**Progetto Autorizzativo
Deposito Costiero GNL
Oristano**

HAZOP Report

CLIENTE/USER		EDISON	
PROGETTO/PROJECT		PROGETTO AUTORIZZATIVO DEPOSITO COSTIERO GNL ORISTANO	
TITOLO/TITLE		P&ID SISTEMA DI SCARICO GNL

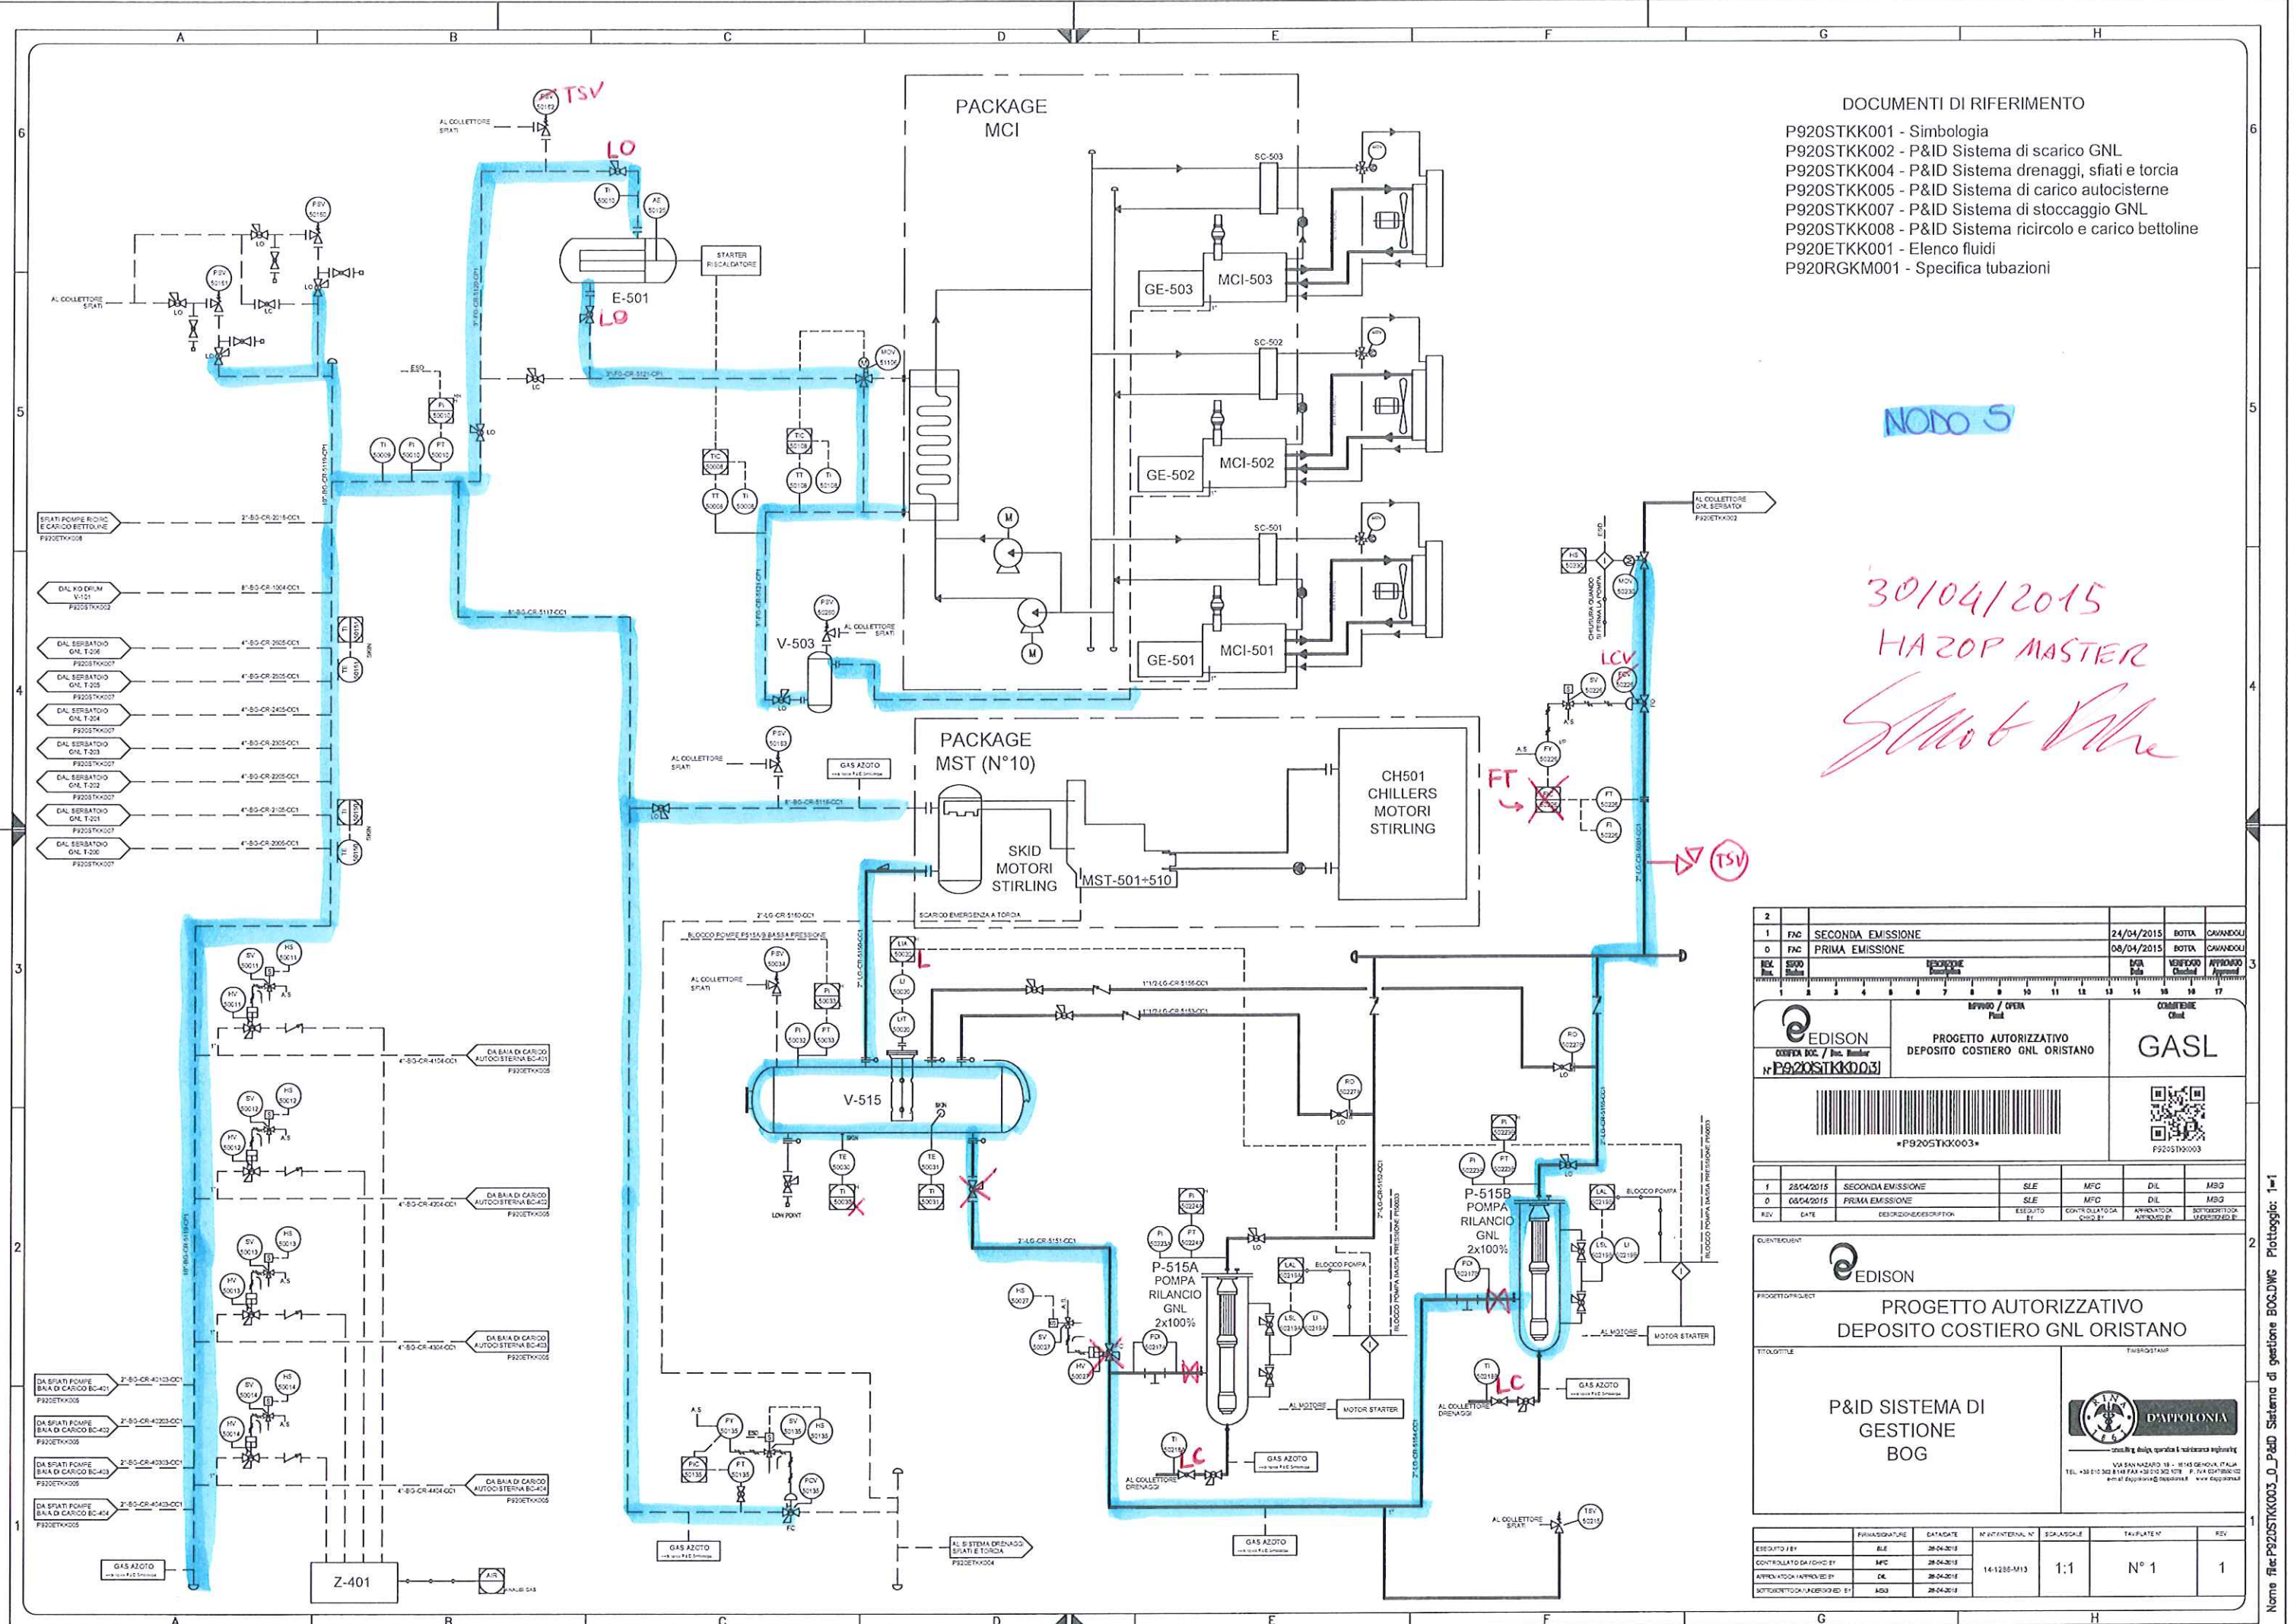
GW	DEVIATION	CAUSES	CONSEQUENCES	SAFEGUARDS	RECOMMENDATIONS	BY	COMMENTS
No	1. No Flow	<p>1.1. Errore operatore che chiude valvola manuale su braccio di carico</p> <p>1.2. Chiusura spuria SDV-10115</p> <p>1.3. Chiusura spuria HV-10017</p> <p>1.4. Chiusura spuria HV-10018</p> <p>1.5. Disconnessione bracci di carico</p> <p>1.6. Malfunzionamento FIC-10135 che chiude valvola FCV-10135</p>	<p>1.1.1. Perdita di produzione, nessuna problematica di sicurezza</p> <p>1.2.1. Perdita di produzione, nessuna problematica di sicurezza</p> <p>1.3.1. Perdita di produzione, nessuna problematica di sicurezza</p> <p>1.4.1. Potenziale reverse flow in linea ricircolo GNL carico bettoline</p> <p>1.5.1. vedi punto 1.1.1</p> <p>1.6.1. vedi punto 1.4.1</p>	<p>1.1.1.1. Operazione presidiata da operatore che monitora livelli dei serbatoi</p> <p>1.4.1.1. Check valve sulla linea</p> <p>1.4.1.2. Rating della linea superiore alla pressione di shut off delle pompe</p> <p>1.5.1.1. Sistema PERC sui bracci di carico</p>	<p>1. Verificare in fase esecutiva che design della linea sia superiore a pressione di shut off delle pompe</p> <p>2. Inserire su PID indicazione di allarme di bassa sui controllori di portata</p> <p>3. Sostituire la PSV-10130 con una TSV</p> <p>4. Verificare in fase esecutiva che design della linea sia superiore a pressione di shut off delle pompe della metaniera e di carico bettoline P-301A/B</p> <p>5. Prevedere un FT con allarme di alta e bassa portata, su ogni linea di</p>	<p>Edison</p> <p>D'Appolonia</p> <p>D'Appolonia</p> <p>Edison</p> <p>D'Appolonia</p>	<p>1. Il rate della linea sarà superiore alla pressione di shut off delle pompe</p>

More	2. More Flow	<p>2.1. Malfunzionamento FIC-10135 che apre valvola FCV-10135</p>	<p>2.1.1. Aumento della portata in ingresso ai serbatoi, possibili</p>	<p>2.1.1.1. Allarmi di pressione e livello su ogni serbatoio</p>	<p>5. Prevedere un FT con allarme di alta e bassa portata, su ogni linea di</p>	<p>D'Appolonia</p>

GW	DEVIATION	CAUSES	CONSEQUENCES	SAFEGUARDS	RECOMMENDATIONS	BY	COMMENTS
Other Than	3. Misdirected flow	3.1. Apertura valvola azoto su braccio di carico	3.1.1. Ingresso azoto nelle linee di GNL o ingresso GNL nella linea azoto non criogenica		6. Verificare in fase successiva di progetto protezioni e condizioni di progetto del package bracci di carico relative a interfaccia GNL/azoto	Edison

3.2. Errore operatore che lascia aperta valvola manuale di by pass della check valve su braccio carico nave 1101	3.2.1. Possibile flusso GNL inverso su braccio di carico 1101 quando scarico da braccio 1201	3.2.1.1. Valvola lucchettata chiusa	7. Inserire interlock tra le due valvole manuali all'ingresso dei bracci	D'Appolonia

3.3. Errore operatore che apre valvola manuale su linea drenaggio bracci oppure apertura spuria BDV-10116	3.3.1. Sovrariempimento del KO drum V-101 in banchina con conseguente possibile invio di GNL alla linea del BOG	3.3.1.1. Allarme LAH-10020 che allerta operatore	8. Prevedere LAHH-10020 che arresta pompe della nave, pompe di carico bettolina P-301A/B e pompe di ricircolo P-211A/B. Inibire apertura BDV-10116 come parte di ESD per LAHH	D'Appolonia

3.4. Malfunzionamento TIC-10008 che apre TCV-10008	3.4.1. vedi punto 3.3.1		9. Prevedere partenza del vaporizzatore elettrico al LAH-10020 :vedi raccomandazioni No. 8 e 9	D'Appolonia

GW	DEVIATION	CAUSES	CONSEQUENCES	SAFEGUARDS	RECOMMENDATIONS	BY	COMMENTS
More	1. Higher Temperature	1.1. Isolamento prolungato linea	1.1.1. Espansione termica GNL e possibili sovrapressioni	1.1.1.1. TSV-10110/10111/10112	1. Prevedere che gli sfiati di tutte le TSV in banchina vengano collettati verso KO drum V-101 in banchina	D'Appolonia

GW	DEVIATION	CAUSES	CONSEQUENCES	SAFEGUARDS	RECOMMENDATIONS	BY	COMMENTS
Other Than	1. Misdirected flow	1.1. Errato allineamento valvole in prossimità del FT fiscale MIS-101 (XV-10011/12/13/14)	1.1.1. Bypass del misuratore fiscale		1. Verificare la possibilità di inserire check valve per evitare errato passaggio di BOG	D'Appolonia

GW	DEVIATION	CAUSES	CONSEQUENCES	SAFEGUARDS	RECOMMENDATIONS	BY	COMMENTS
More	1. Higher Temperature	1.1. Malfunzionamento TIC-10008 che chiude TCV-10008 1.2. Mancato arresto Heater	1.1.1. Potenziale alta temperatura del gas in ingresso alla nave 1.2.1. Danneggiamento heater e potenziali surriscaldamento KO drum	1.1.1.1. Protezioni della nave	1. Assicurare adeguate protezioni sull'heater (esempio: tre termocopie in logica 2 su 3)	D'Appolonia

GW	DEVIATION	CAUSES	CONSEQUENCES	SAFEGUARDS	RECOMMENDATIONS	BY	COMMENTS
More	1. Higher Pressure	1.1. Incendio esterno 1.2. Malfunzionamento HV-10060 che apre oltre il settaggio qualora necessario ridurre la p di ingresso vapori alla nave	1.1.1. Sovrapressioni in KO drum V-101 1.2.1. Alta pressione nei serbatoi della nave, potenzialmente sopra il design con conseguente sovrappressione	1.1.1.1. PSV-10040/10041 dimensionate per incendio esterno 1.2.1.1. Protezioni sulla nave	1. Sostituire HV-10060 con PCV azionata da PIC-10010 2. Inserire nelle procedure operative la verifica delle protezioni di pressione installate sulla nave e renderle congruenti ai set di impianto	D'Appolonia Edison	
Less	2. Lower Pressure sui serbatoi della nave	2.1. Chiusura spuria SDV-10007 in ingresso al braccio di carico	2.1.1. Condizioni di vuoto nei serbatoi della nave	2.1.1.1. Protezioni sulla nave

GW	DEVIATION	CAUSES	CONSEQUENCES	SAFEGUARDS	RECOMMENDATIONS	BY	COMMENTS
Other Than	1. Other Than Maintenance	1.1. Manutenzione KO drum V-101	1.1.1.		1. Eliminare by pass del KO drum V-101	D'Appolonia

CLIENTE	EDISON
PROGETTO/PROJECT	PROGETTO AUTORIZZATIVO DEPOSITO COSTIERO GNL ORISTANO
TITOLO/TITLE	P&ID SISTEMA DI GESTIONE BOG

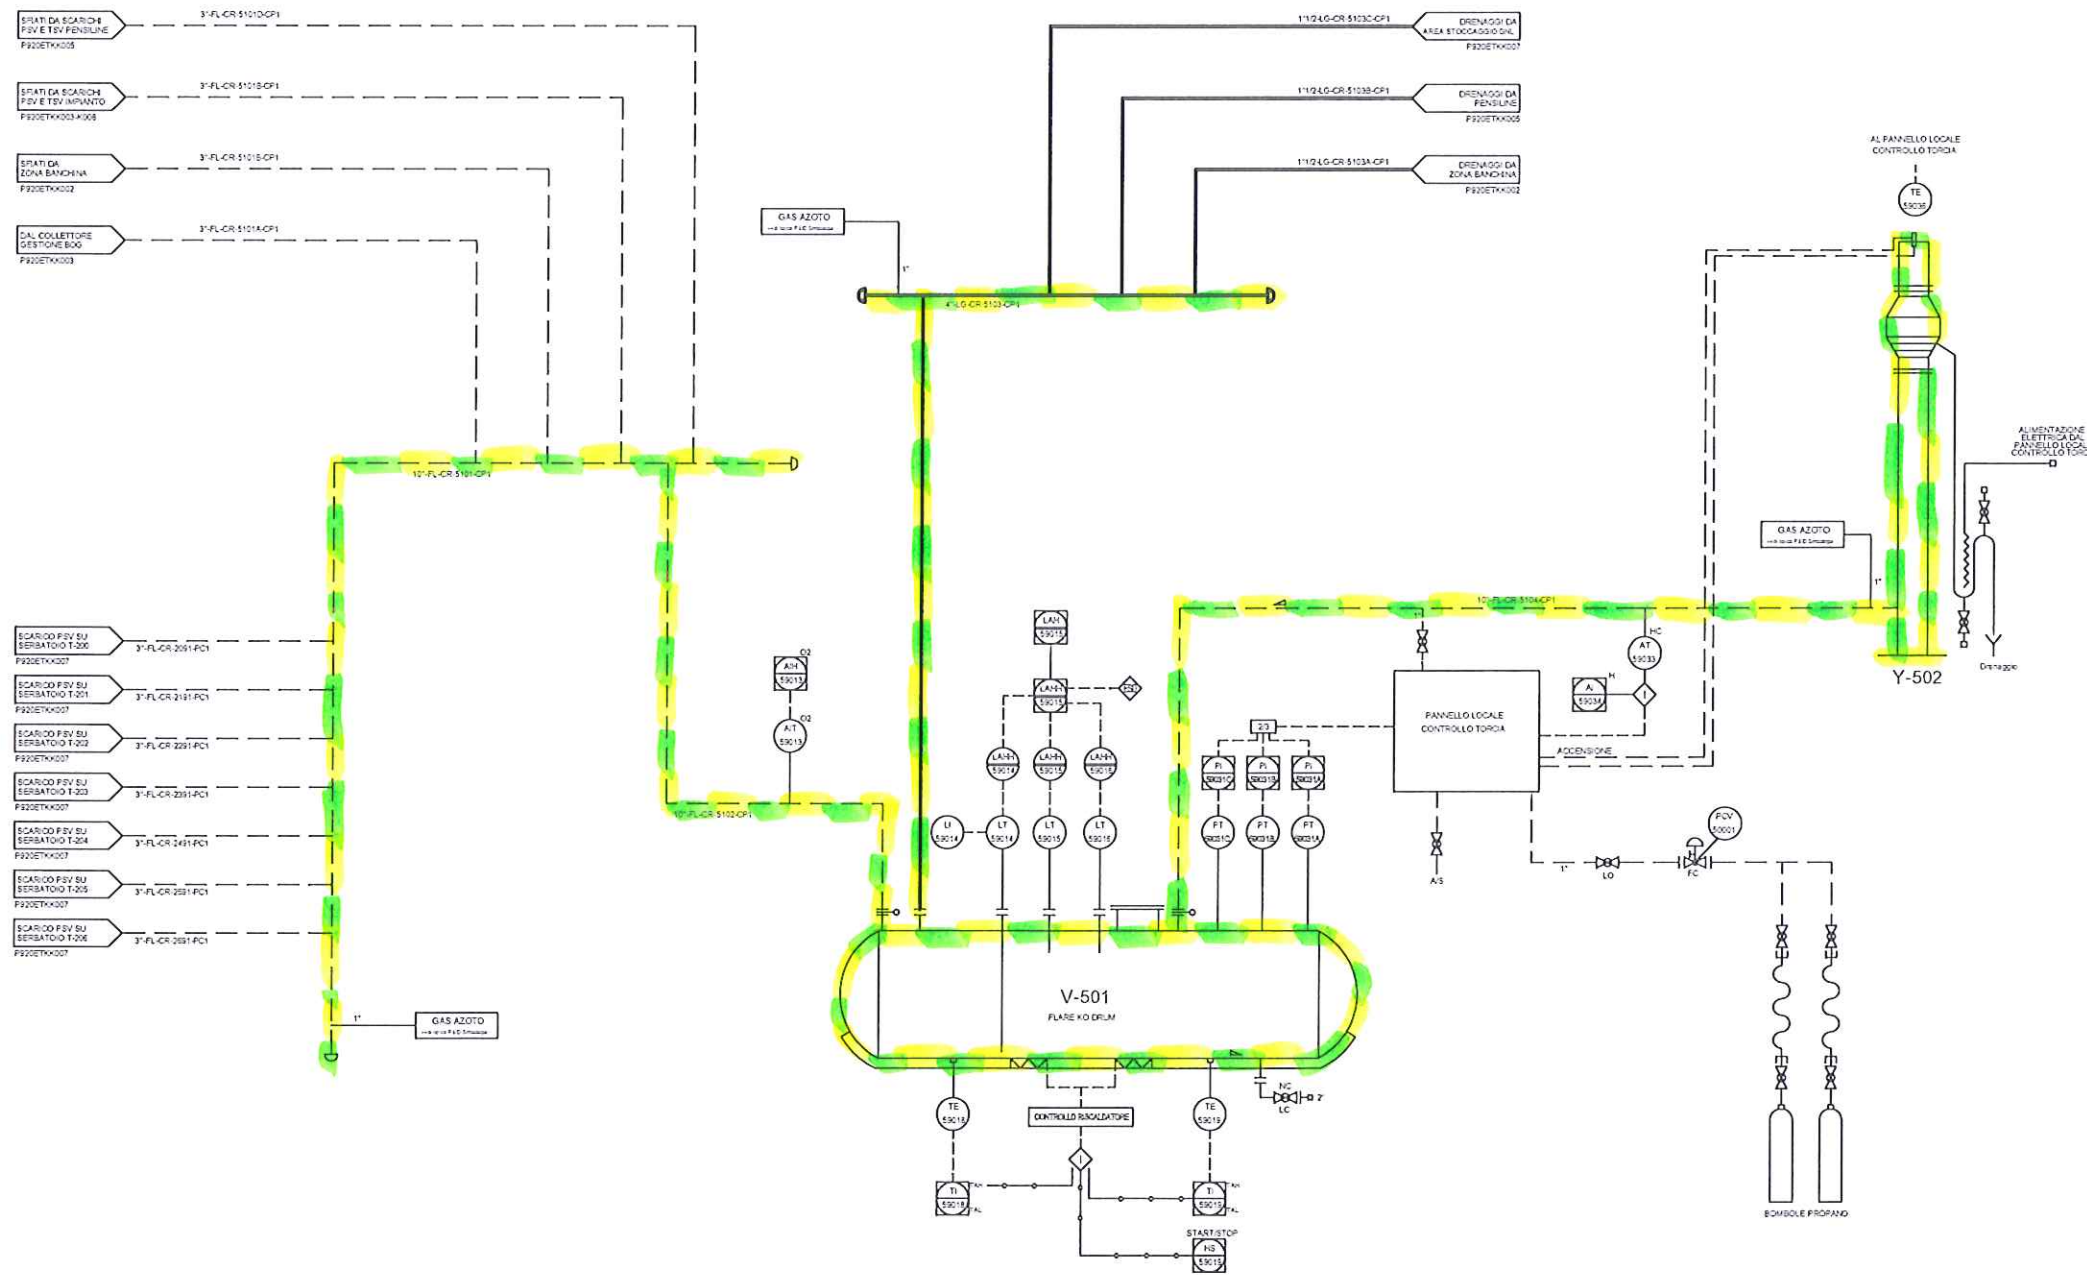
GW	DEVIATION	CAUSES	CONSEQUENCES	SAFEGUARDS	RECOMMENDATIONS	BY	COMMENTS
Less	1. Lower Temperature	1.1. Malfunzionamento di TCI-50008 o 50108	1.1.1. Ingresso gas freddo in motore a combustione interna e possibile danneggiamento		1. Prevedere allarme di bassa T sui TIC-50008/50108	D'Appolonia

GW	DEVIATION	CAUSES	CONSEQUENCES	SAFEGUARDS	RECOMMENDATIONS	BY	COMMENTS
More	1. Higher Pressure	1.1. Problema al sistema BOG (es. chiusura spuria SDV su linea ritorno vapori) e malfunzionamento PIC-50135 che non apre PCV-50135 in ingressi al sistema sfiati e torcia	1.1.1. Aumento della pressione su linea sopra ai 6 bar fino a p design dei serbatoi	1.1.1.1. PAHH-50010 che genera shut down di impianto 1.1.1.2. PSV-20170/171/172 su serbatoi 1.1.1.3. PSV-50160/161	1. Verificare l'opportunità di sostituire le PSV-50160/161 con una TSV 2. Prevedere 3 PI in logica 2 su 3 per ESD al posto di PI-50010	D'Appolonia D'Appolonia

1.2. Chiusura spuria di MOV-50230. Ricircolo del GNL nel V-515. Aumento vapori in V-515	1.2.1. Aumento della pressione (fermata stirling per altissimo livello in V-515 come da raccomandazione in parametro Level)	1.2.1.1. PAH-50033 1.2.1.2. PSV-50034 dimensionata per incendio esterno	3. Verificare dimensionamento PSV-50034 anche per questo scenario	D'Appolonia	
Less	2. Lower Pressure	2.1. Apertura spuria PCV-50135 che manda BOG a fiaccola	2.1.1. Abbassamento pressione nel sistema BOG	2.1.1.1. Accensione fiaccola	4. Prevedere fine corsa su valvola PCV-50135	D'Appolonia

GW	DEVIATION	CAUSES	CONSEQUENCES	SAFEGUARDS	RECOMMENDATIONS	BY	COMMENTS
More	1. Higher Level	1.1. Malfunzionamento di LIA-50020 che non avvia pompa P-515A/B	1.1.1. Sovrariempimento di V-515		1. Prevedere allarme indipendente LAH e un blocco LAHH degli stirling	D'Appolonia	
Less	2. Lower Level	2.1. Malfunzionamento di LIA-50020 che non arresta pompa P-515A/B	2.1.1. Cavitazione pompa	2.1.1.1. LAL-50219A/B che arresta pompa	2. Prevedere allarme PAL-50223A/B di bassa pressione e arresto della relativa pompa per bassissima pressione PALL-50223A/B in aspirazione 3. Considerare la sostituzione del FIC-50226 con un controllo sul livello del serbatoio	D'Appolonia D'Appolonia
